Dossier n° PC 087 187 23 M 0007

Date de dépôt : 17/03/2023
Demandeur : SCI MALONNE
Objet de la demande : construction d'un bâtiment artisanal et commercial
Adresse du terrain : « 2 rue Denis Papin » à Saint-Yrieix-la-Perche (87500)
Date affichage avis de dépôt : 17/03/2023

ARRÊTÉ

accordant avec prescriptions un permis de construire au nom de la commune de Saint-Yrieix-la-Perche

Fiche Eau Potable
N° 234/2023

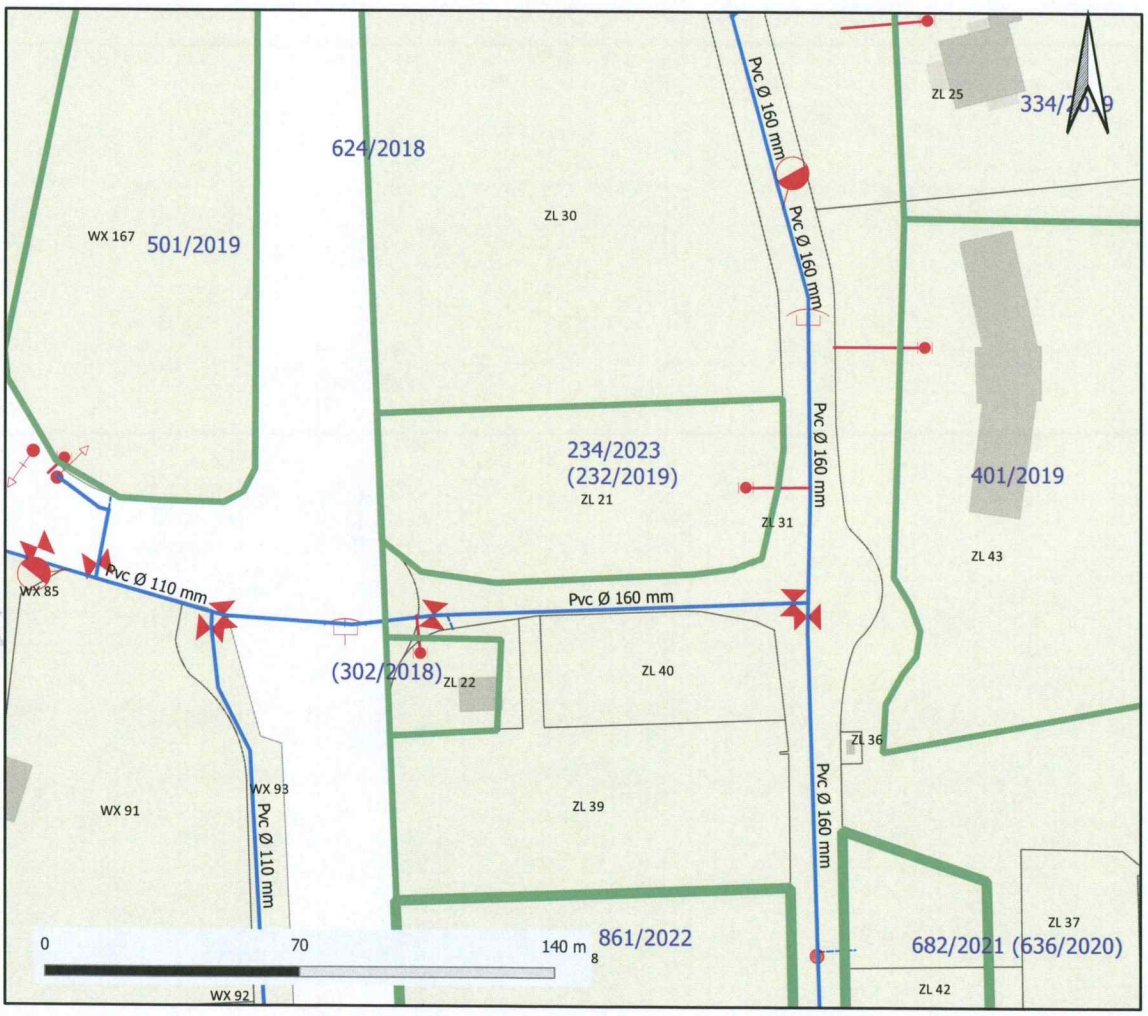
- Une canalisation de distribution en **P.V.C.** de diamètre 160mm existe en façade de la parcelle **21**, section cadastrale **ZL**.
- Le Service des Eaux des 3 Rivières, SE3R, pourra réaliser un branchement en **P.E.H.D. 25mm** sur la conduite précitée.
- Les frais de réalisation incomberont au propriétaire du foncier ou à l'acquéreur de la parcelle.
- Le futur abonné devra faire procéder à la pose d'un réducteur de pression individuel après le compteur.
- Le diamètre nominal de la canalisation du branchement (défini ici par défaut en PeHD DEN 25 mm) devra peut être au final être réévalué en fonction des besoins, non connu à ce jour à ce stade de l'instruction. De même, l'emplacement du compteur est ici à titre indicatif. Son positionnement sera à affiner ultérieurement avec le demandeur.

Échelle : 1:500 --- Plan généré le : 27/03/2023 - 05:45:48
Numéro de consultation : null
Adresse : 2 R DENIS PAPIN 87500 ST YRIEIX LA PERCHE
Plan d'ensemble

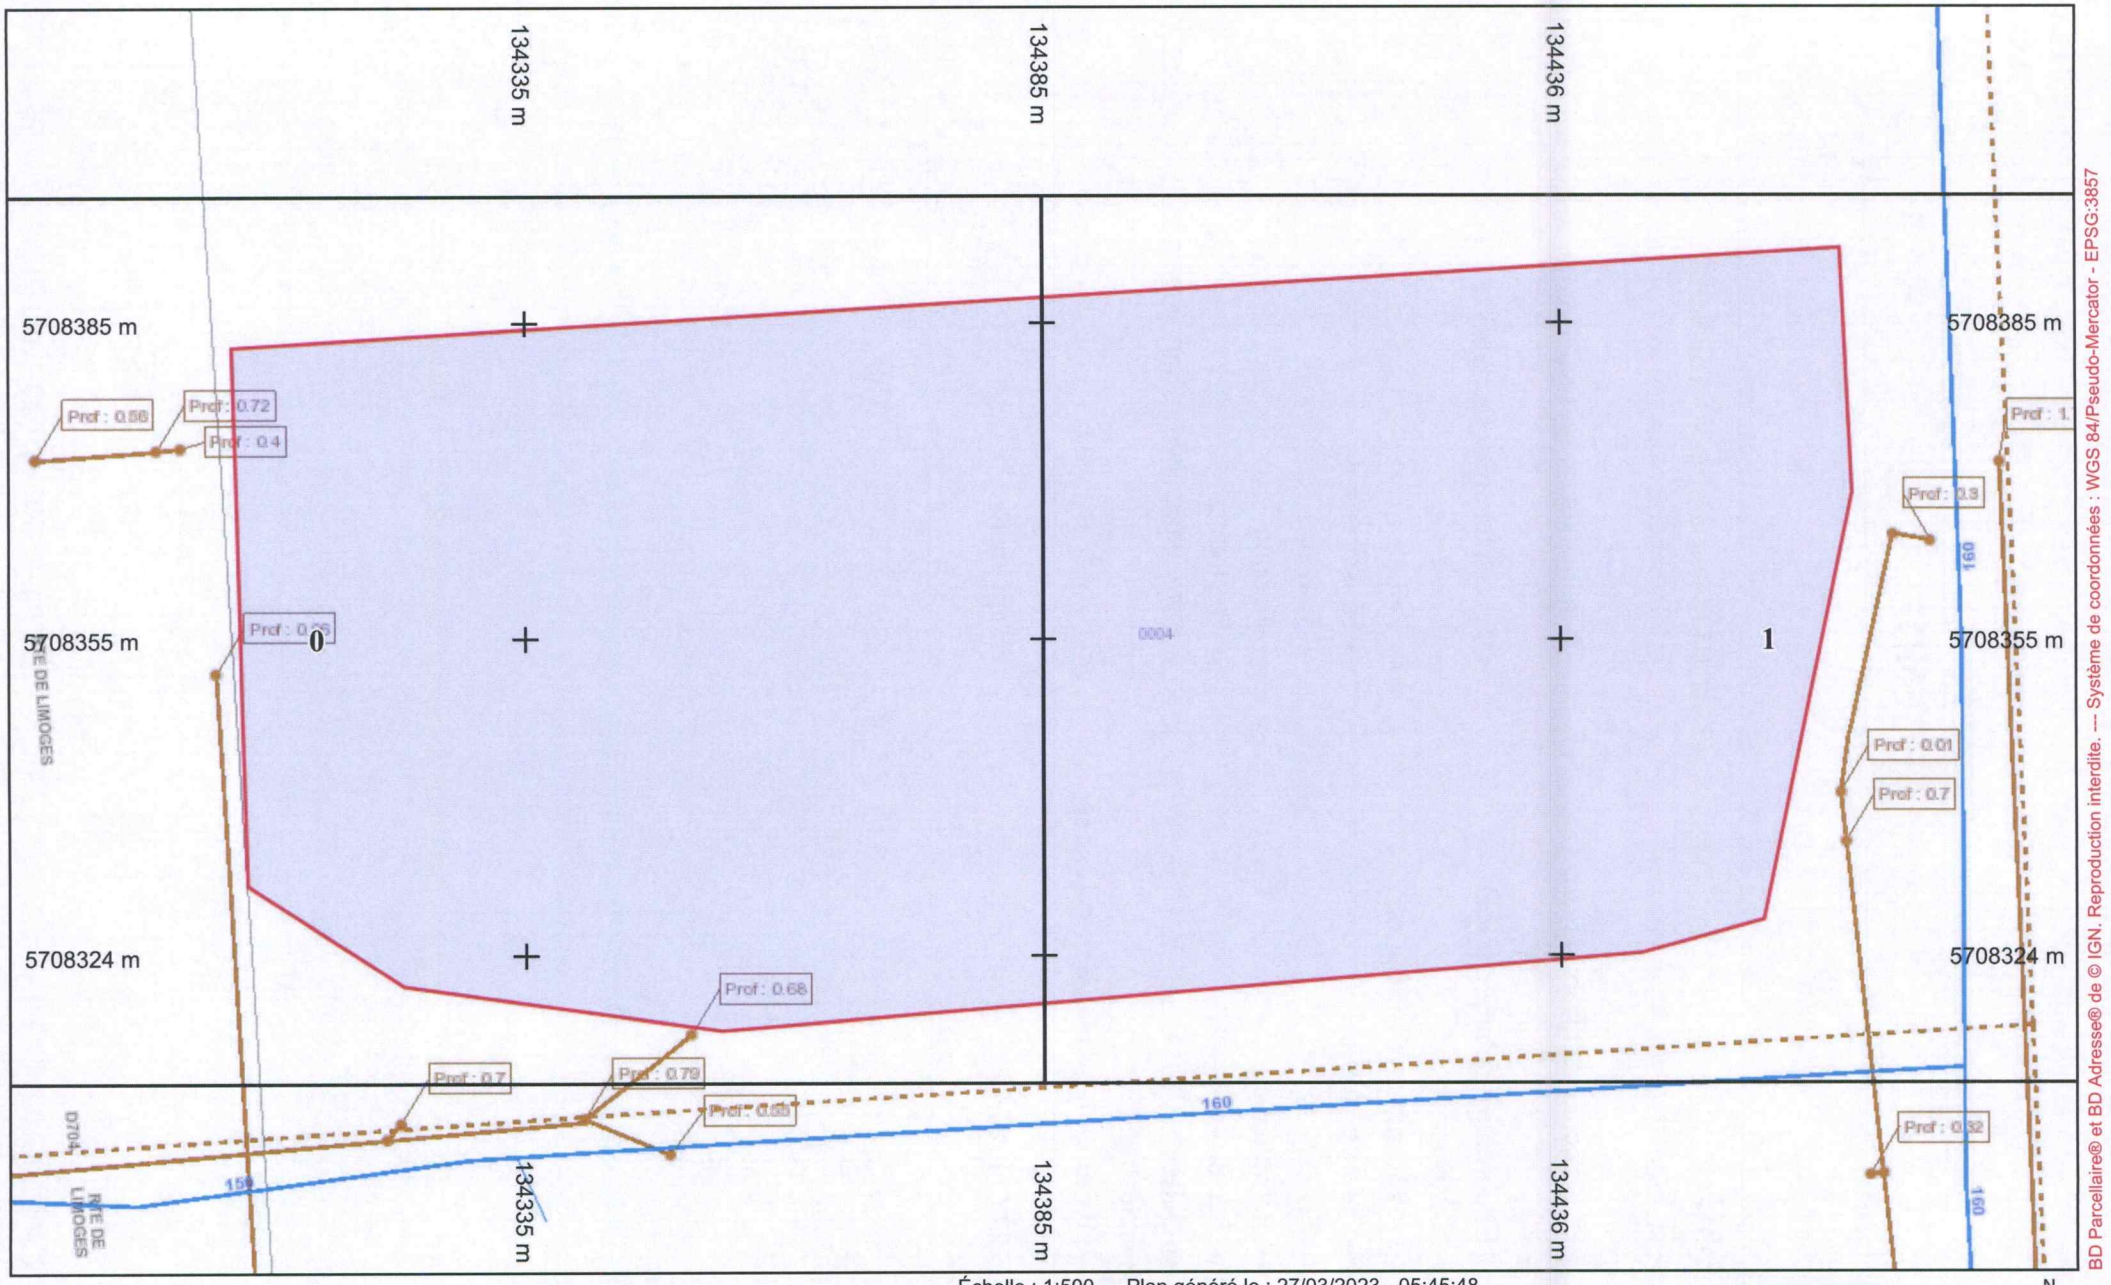
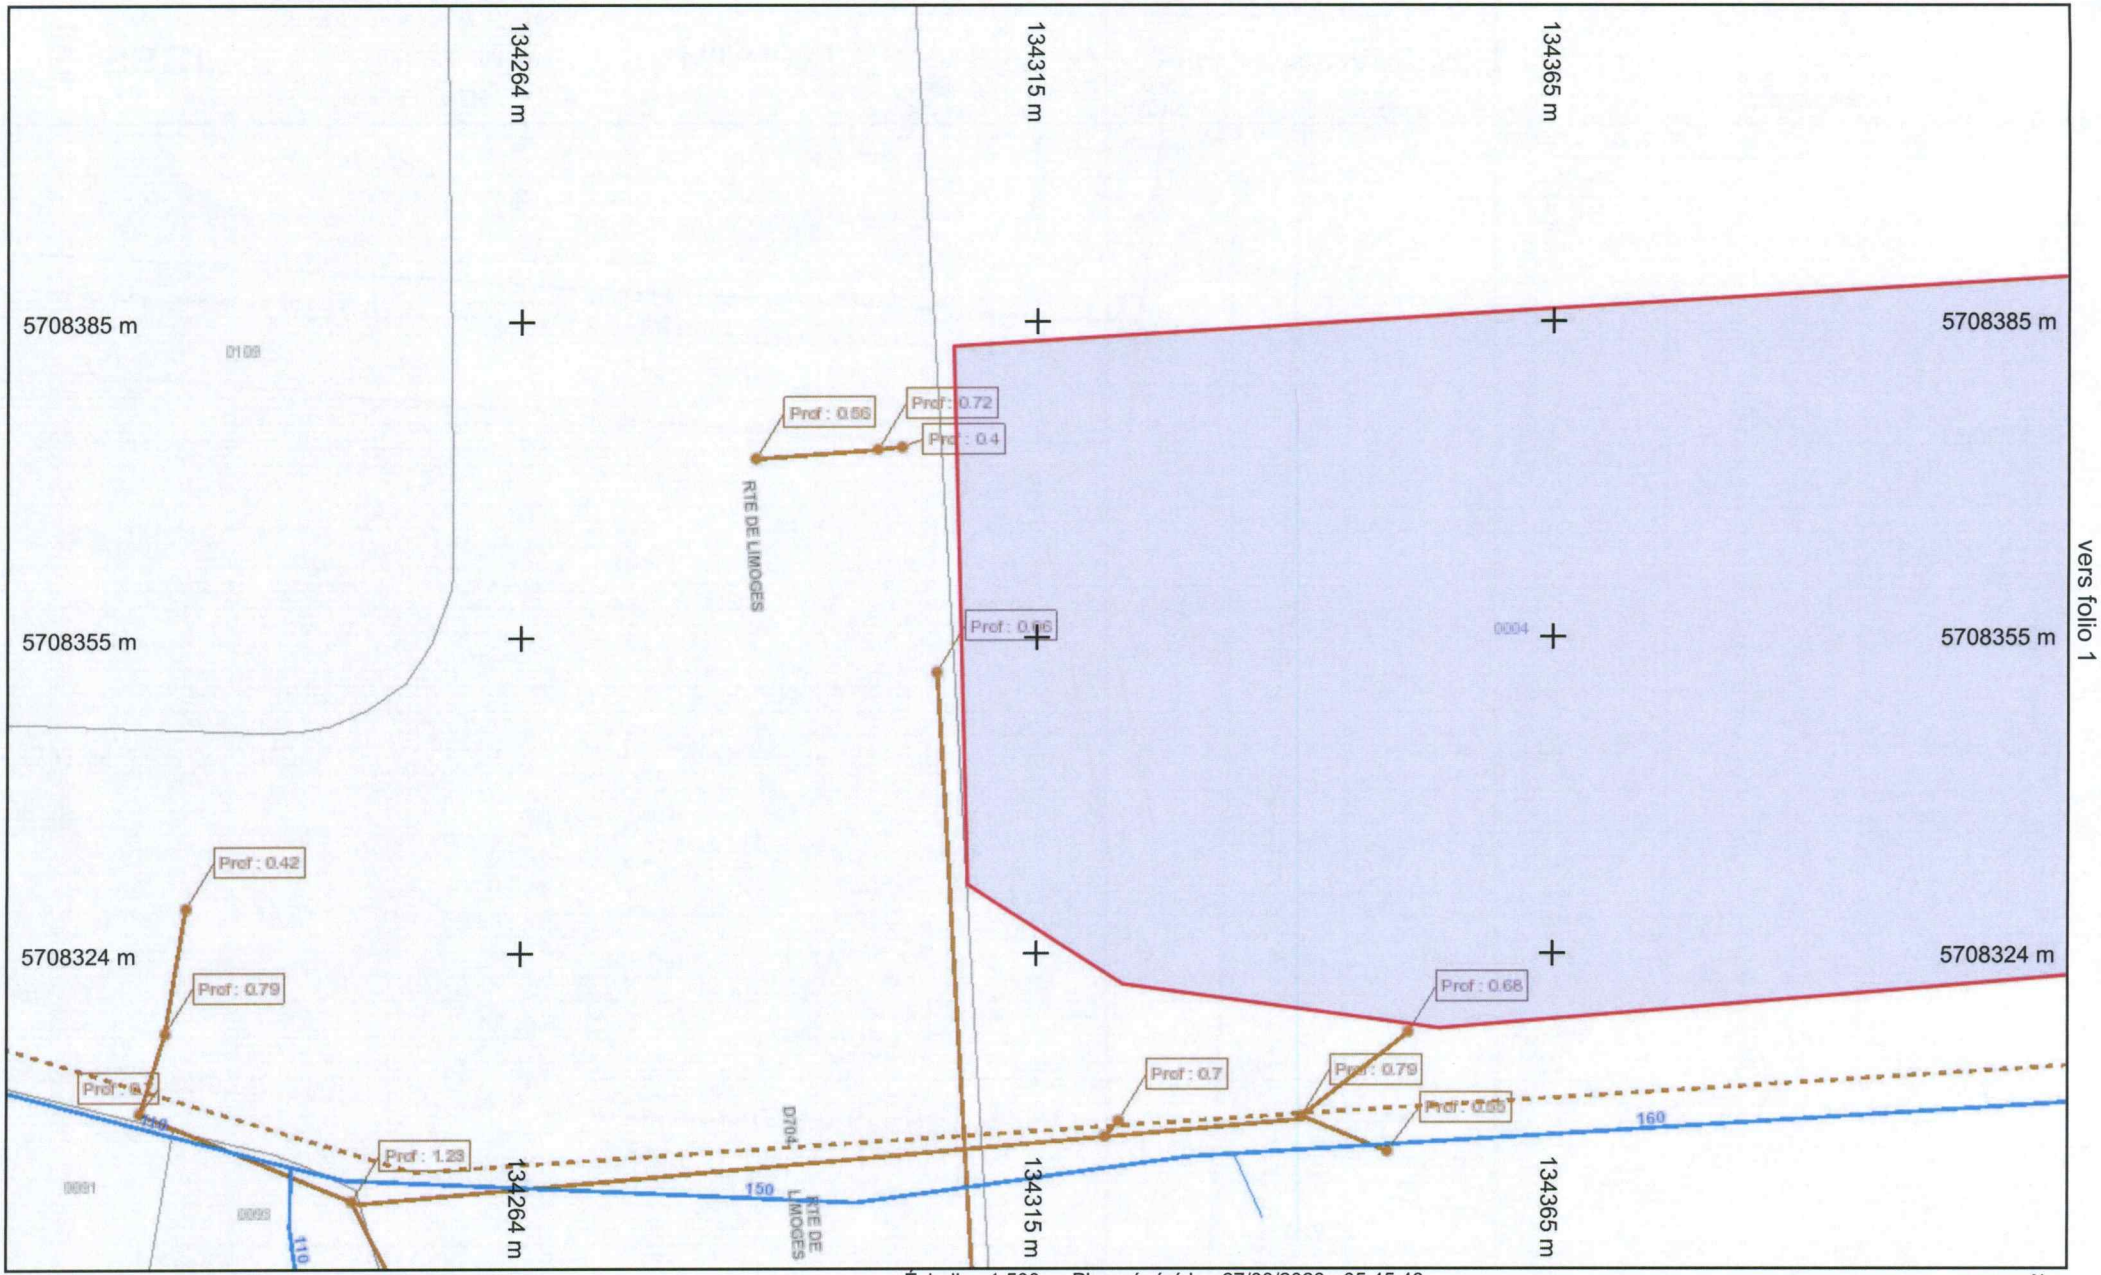
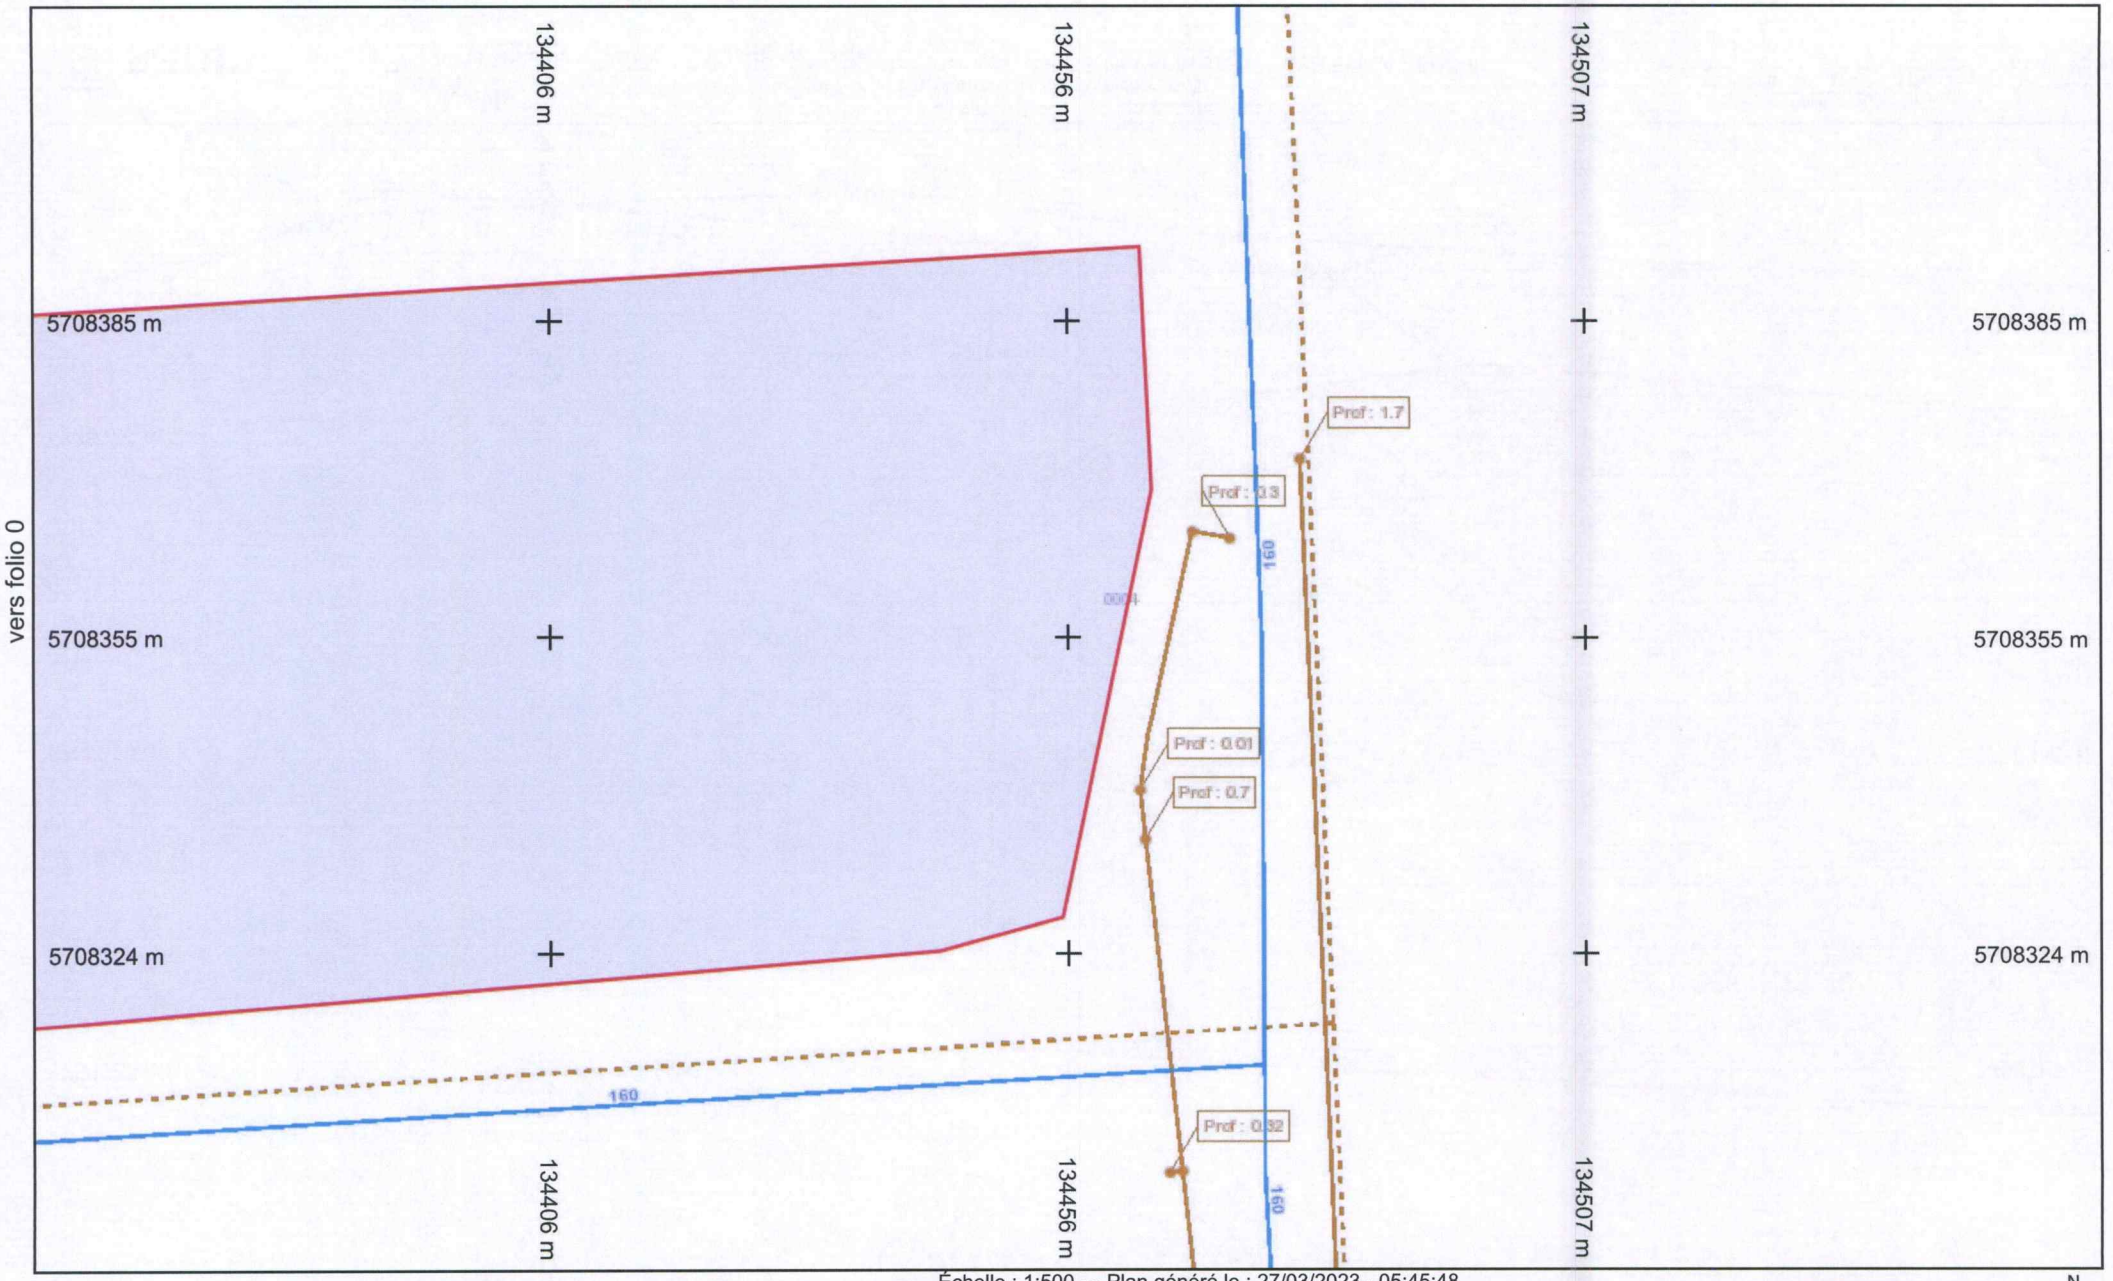
Le réseau d'eau potable passe dans le projet.
Avis pour le raccordement du projet au réseau d'eau potable : Favorable.

Le réseau d'assainissement passe dans le projet.
Avis pour le raccordement du projet au réseau d'assainissement : Favorable.

ATTENTION : *Présence d'une canalisation* d 'eau potable *et* réseau d' assainissement collectif *sur la parcelle , prendre contact avec SAUR pour prévoir un sondage avant les travaux de l'accès du terrain et* Avis favorable sous réserve de l'implantation du projet au minimum à plus de 3 m de la conduite. -----

Le raccordement au réseau d'eau potable est favorable au frais du pétitionnaire. Le regard et le compteur seront dimensionnés par les services techniques et le service des eaux selon les besoins exprimés par le pétitionnaire. Le regard compteur devra être installé en limite du domaine public pour être accessible par le service des eaux

Le raccordement au réseau d'assainissement est favorable au frais du pétitionnaire. Le raccordement sera connecté par une boîte de raccordement à

passage direct, installée en limite du domaine public pour être accessible par le service de l'assainissement collectif. Une pompe de relevage au frais du pétitionnaire peut être envisagé si le raccordement gravitaire ne suffit pas
